Technische Änderung für 1890521500

das Produkt 1890521500 (SAIL-M12BG-8S15U) wird nach einer Übergangszeit geändert.
Bitte leiten Sie diese Produktänderungsmitteilung (PCN) an Ihre Mitarbeiter und ggf. an Ihre Kunden weiter.

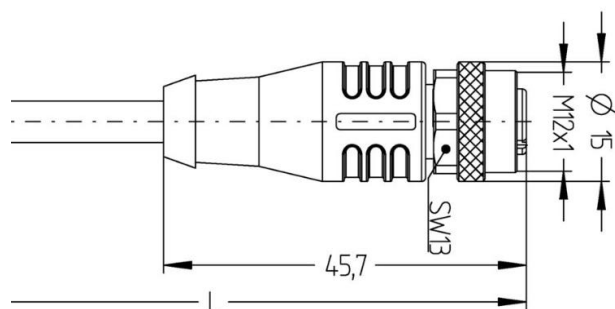
- Vereinheitlichung der Produktfamilie. Alle Längenvarianten der 189052* sind nun im gleichen Design.
